Confortement de la digue de Croissy-sur-Seine

Mémoire en réponse à l'avis de l'Autorité Environnementale (CGEDD)

Date : décembre 2021

Figure 4 : Points de vue des photomontages

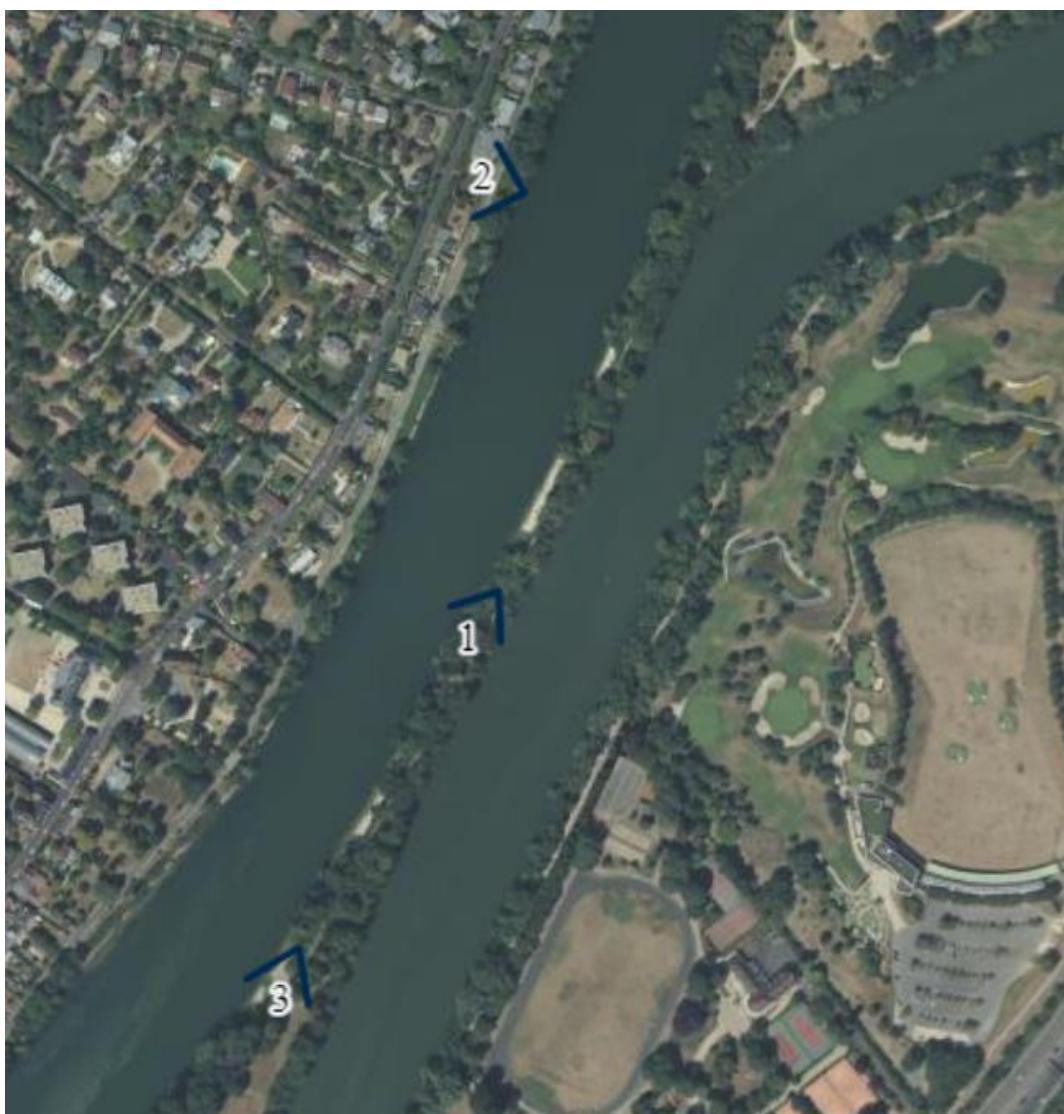
L'Ae recommande de reprendre le volet paysager de l'étude d'impact pour y inclure des visuels cohérents avec le projet, et réaliser des photomontages permettant une comparaison avant et après le projet, respectant la géométrie de la digue et des plantations, présentant fidèlement l'impact du projet depuis une diversité de points de vue et à différentes dates (y compris à la livraison du projet) pour tenir compte de la croissance progressive des arbres.

Le bureau d'étude AEI a réalisé 3 photomontages à livraison du projet et à horizon n+20. Ces photomontages ont été réalisés à partir de photographie prises à l'été 2021 :

Ces photomontages respectent la géométrie de la future digue et de ses plantations. Ils permettent de prendre en compte la lente croissance des arbres et de mieux juger l'impact visuel du projet.

Figure 9 : Localisation des emprises travaux sur les deux années envisagées

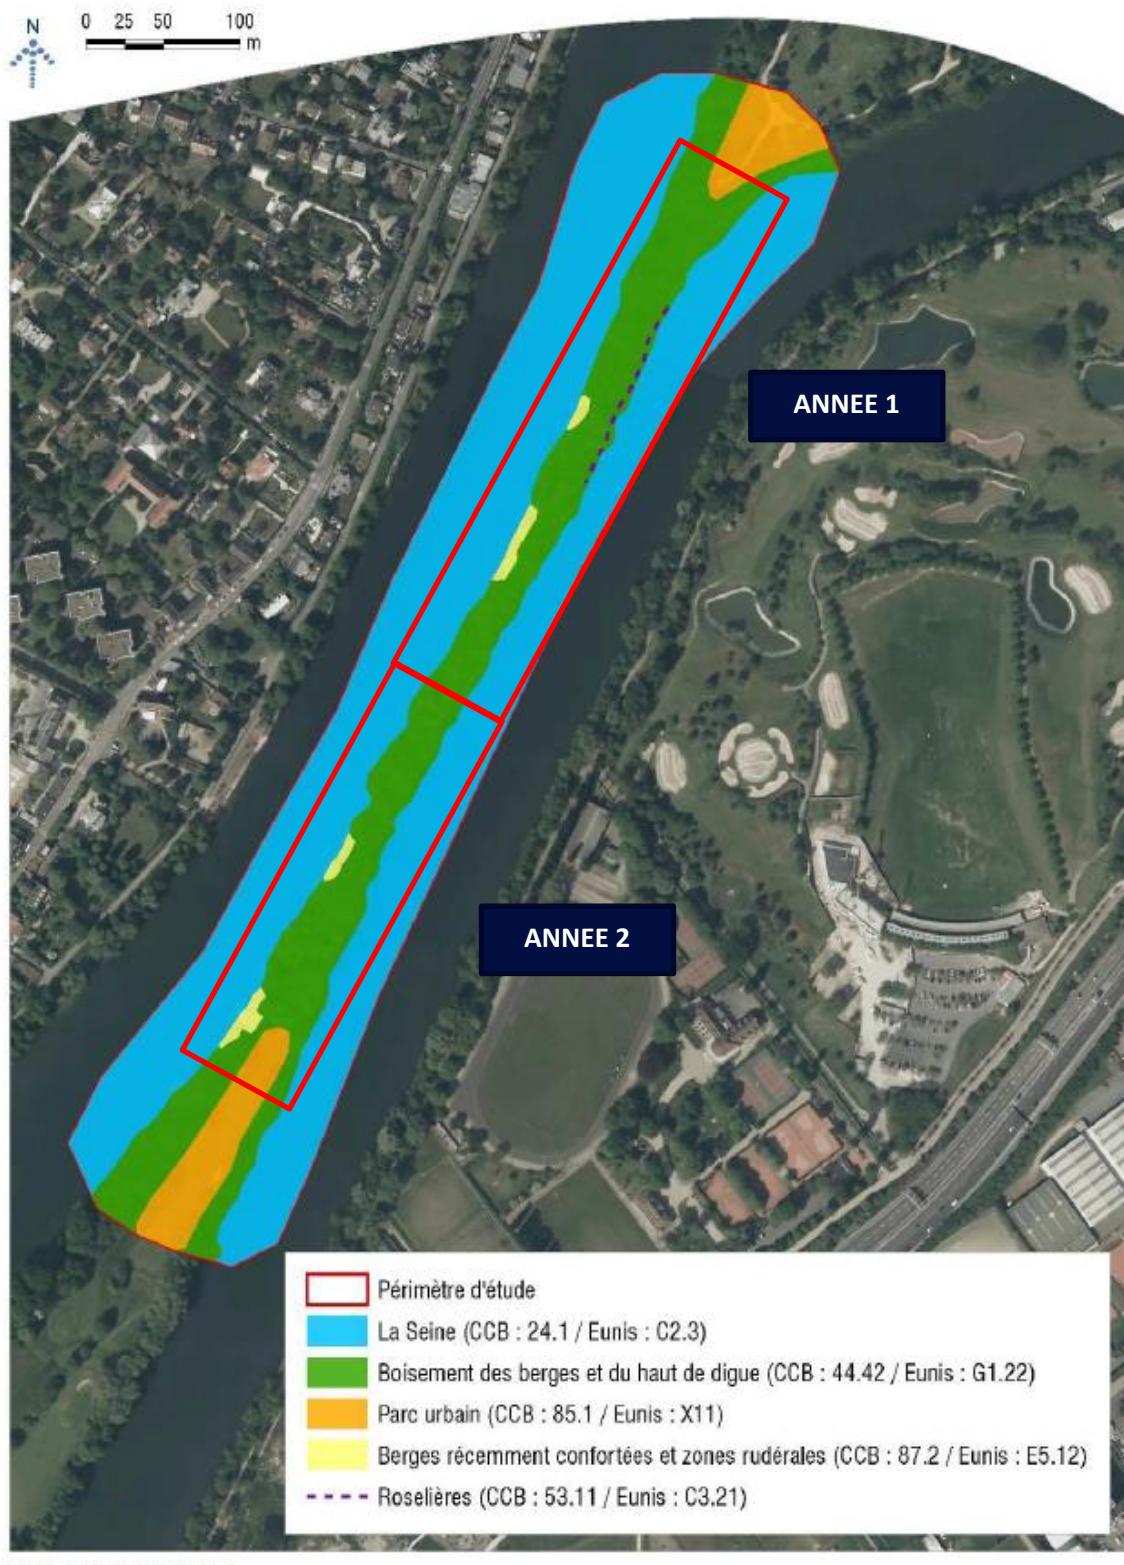
L'Ae recommande de décrire plus finement la réduction des fonctionnalités (nidification, alimentation, transit) pour les oiseaux et les chauves-souris du fait du projet, en tenant compte d'un nombre d'arbres replantés qui pourrait être moindre que ce qu'annonce le dossier, et si tel était le cas, de prévoir des mesures de compensation en proportion.

A titre liminaire, il est précisé que le plan de gestion de la végétation sera revu pour être mis en cohérence avec le dossier d'autorisation environnementale s'agissant du nombre d'arbres replantés.

A partir de cette représentation, il est possible de simuler les impacts successifs sur deux années de travaux envisagées.

Figure 17 : Profil type de la mise en place d'enrochements

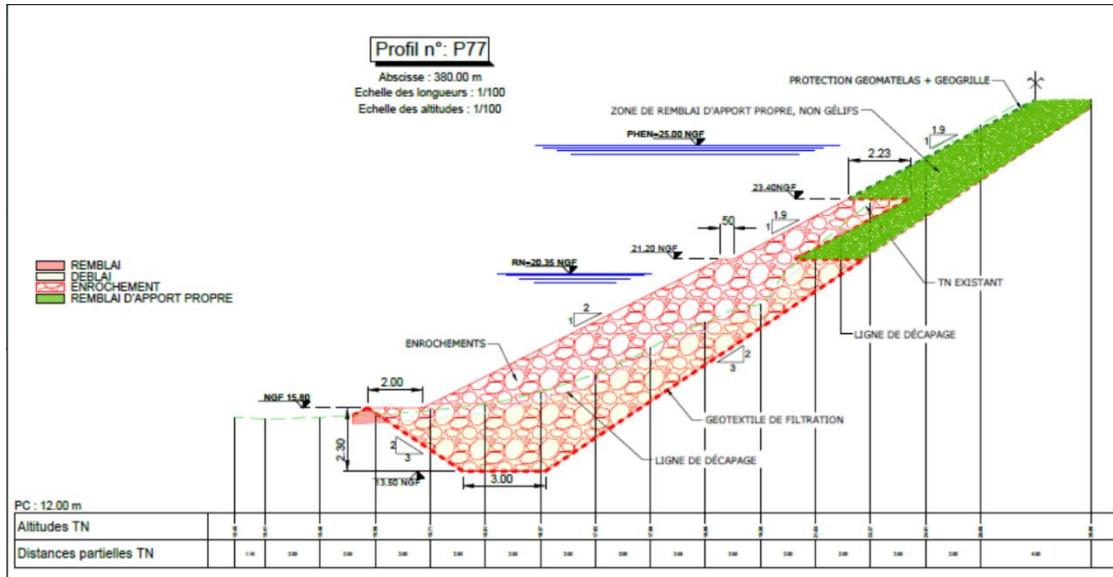
L'Ae recommande de présenter la localisation des carrières d'où proviendront les matériaux ainsi que la quantité d'enrochements nécessaires et les voies d'acheminement retenues (route ou fleuve), et d'en tenir compte dans l'évaluation des impacts du projet.

- L'épaisseur minimale des enrochements est de 1 mètre.

La quantité d'enrochement nécessaire à la réalisation du projet est de 37500 m³.

Figure 4 : « Aménagement paysager proposé » (Source : figure 37 de l'étude d'impact).

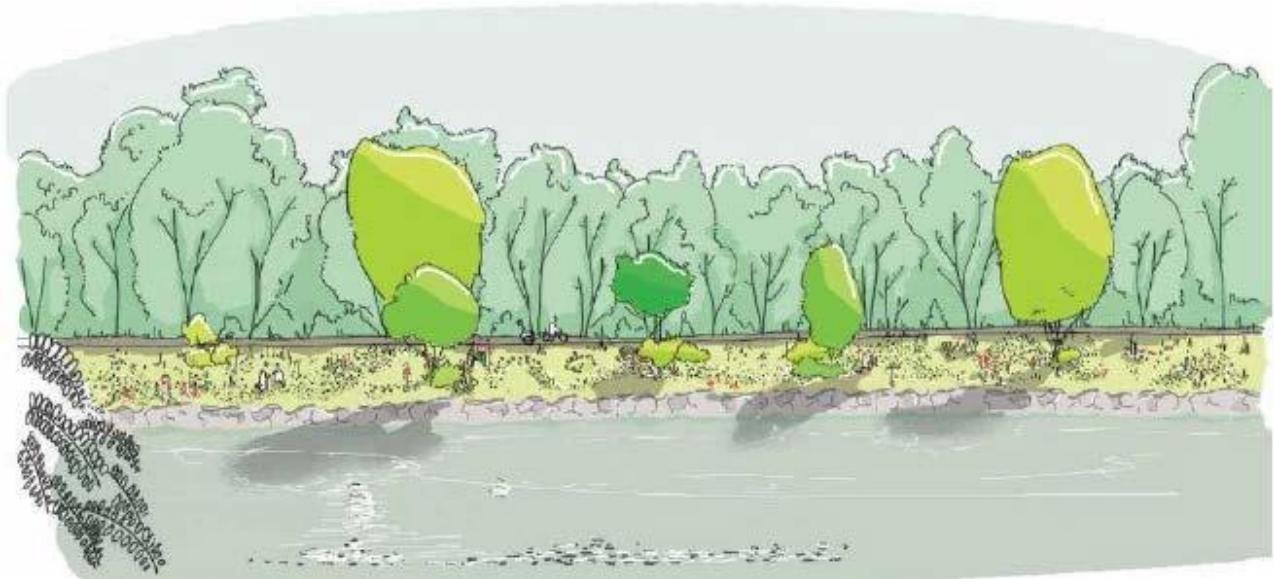
Ce croquis montre une partie empierrée à fleur de l'eau et l'essentiel de la hauteur de la digue couvert de végétation. Or le projet comprend un enrochement sans végétation sur presque la moitié de la hauteur de la digue (cf. ci-dessous, et figures 37, 38 ou 40 de l'annexe 9).

L'Ae recommande de reprendre le volet paysager de l'étude d'impact pour y inclure des visuels cohérents avec le projet, et réaliser des photomontages permettant une comparaison avant et après le projet, respectant la géométrie de la digue et des plantations, présentant fidèlement l'impact du projet depuis une diversité de points de vue et à différentes dates (y compris à la livraison du projet) pour tenir compte de la croissance progressive des arbres.

Figure 8 : Zoom sur la partie sud de la digue, avec la zone humide actuelle et future
(source : document transmis par VNF aux rapporteurs)

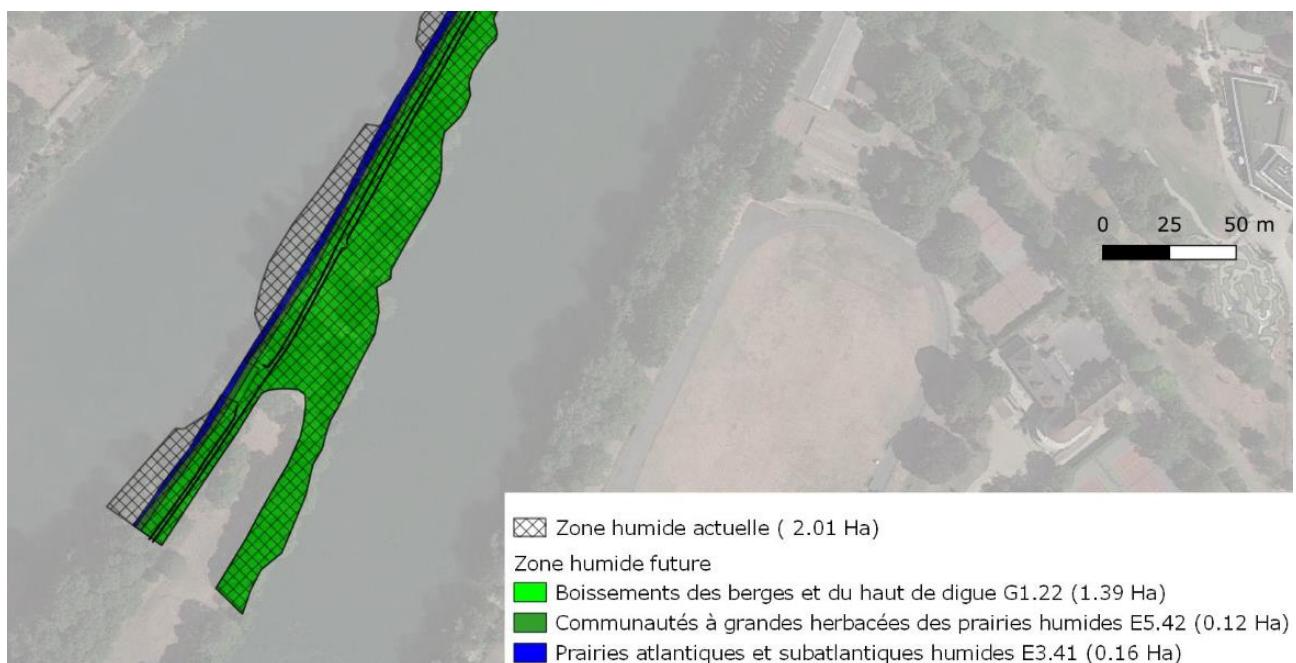
L'Ae estime que l'utilisation qui est faite de cette méthode dans ce cas de figure est en limite de son domaine de validité du fait que la superficie de la zone humide présente sur la digue décroîtra du fait du projet. En effet, l'opération revient à détruire 0,75 ha de zone humide (partie délimitée par l'emprise des travaux, de la Seine jusqu'au sommet de la digue, cheminement inclus). La surface de compensation de 1,62 ha serait alors constituée de la partie des 7 500 m² restant végétalisés après travaux, auxquels s'ajoutent une partie de l'autre versant de la digue, laquelle est pourtant déjà une zone humide dont les fonctionnalités sont considérées comme améliorées par le projet du fait d'une réduction des espèces exotiques envahissantes. Si le succès d'une telle opération était garanti, le gain serait effectif. Mais outre l'incertitude de sa réussite, le risque que ce chantier d'ampleur favorise la propagation d'espèces exotiques envahissantes n'est pas exclu (voir aussi ci-dessus § 2.3.2).

Au final, la surface de la zone humide future sera inférieure à celle actuelle du fait de la création d'une zone enrochée en lieu et place d'une ripisylve végétale. Les fonctions écologiques associées ne peuvent s'en trouver améliorées qu'à la condition d'un suivi suffisant, d'un entretien rigoureux et de mesures correctives efficaces si besoin.
